Naš znak: /690/ak
Ljubljana, 6. 2. 2017

Zadeva: Komentar v zvezi z zaključki članka »OCENA NEPOSREDNE IN POVEZANE ŠKODE NA ENERGETSKI INFRASTRUKTURI ZARADI IZREDNIH VREMENSKIH DOGODKOV – PRIMER ŽLEDA«

Priloga 1: karta ogroženosti zaradi žleda, ki jo po letu 2011 pri projektiranju uporablja IBE, d.d.

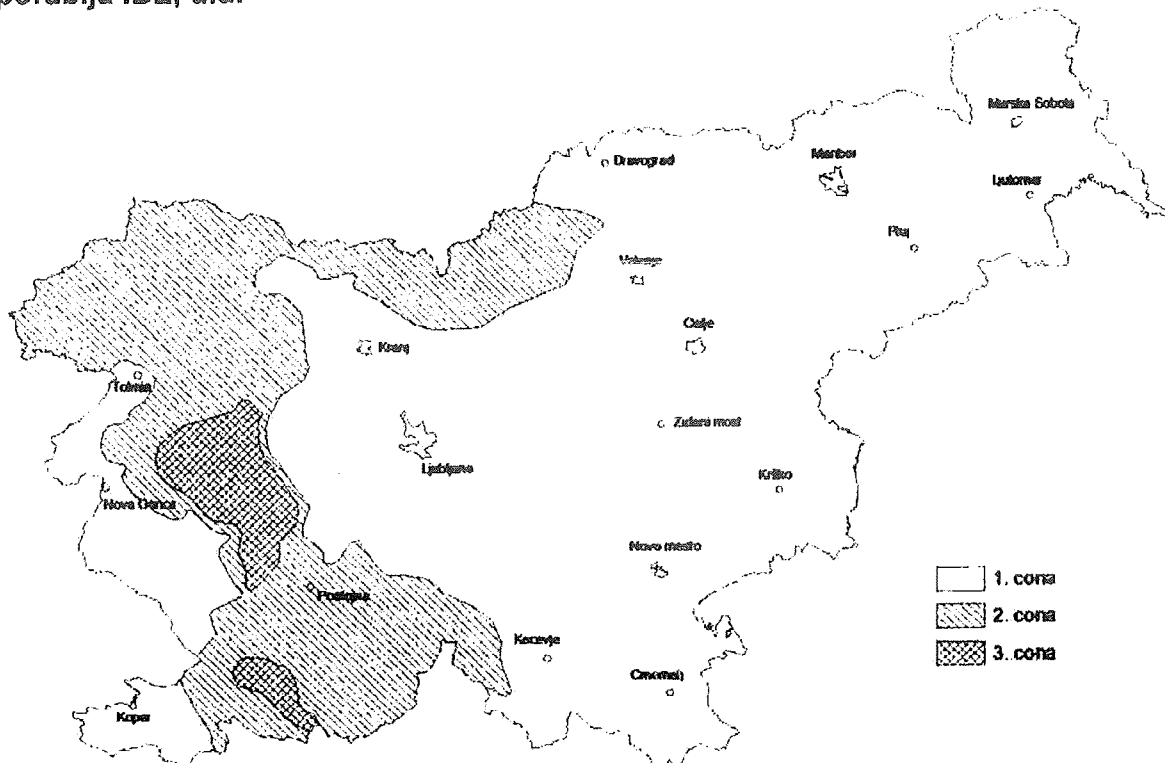
5. Na predlog avtorjev članka smo izdelovalca projektne dokumentacije IBE, d.d., ki je projektant pretežne večine vseh prenosnih daljnovodov v Sloveniji, zaprosili za preveritev vplivov žleda na severno in južno varianto. Projektant je na podlagi razpoložljivih podatkov in lastnih izkušenj že v letu 2011 pripravil predlog nove žledne karte Slovenije, ki upošteva do takrat znane podatke. Karta je bila obravnavana in sprejeta tudi na slovenski elektroenergetski konferenci CIGRE-CIRED leta 2011 in bila nato predlagana na SIST za odobritev in objavo kot popravek slovenskega standarda za gradnjo daljnovodov (SIST EN 50341-3-21, april 2009). Glede na to, da je nov standard za nadzemne električne vode, v katerega bo predvidoma vključena nova karta še v pripravi, bo potrebno v karto vključiti tudi najnovejše podatke o žledu iz leta 2014. Ob uporabi karte iz leta 2011, ki je v prilogi 1, so ugotovitve projektanta o obravnavanih variantah trase naslednje:

Žledna cona	Severna varianta	Južna varianta
	(km)	(km)
1. cona, $f^*=1,6$	44,1	54,0
2. cona, $f=2,5$	33,1	36,1
3. cona, $f=5,0$	1,7	0
Skupna dolžina	78,9	90,1

Pri analizi podatkov iz zgornje tabele vidimo, da je severna varianta v krajših odsekih izpostavljena 1. in 2. žledni coni. Ta ugotovitev daje prednost izboru severne variante pred južno kljub temu, da poteka severna 1,7 km po bolj ogroženem območju (3. žledni coni). To večjo ogroženost se da obvladati s primerno močnejše zgrajenim delom daljnovoda, kar pa je ekonomsko še vedno bolj upravičeno kot gradnja daljnovoda po južni varianti.
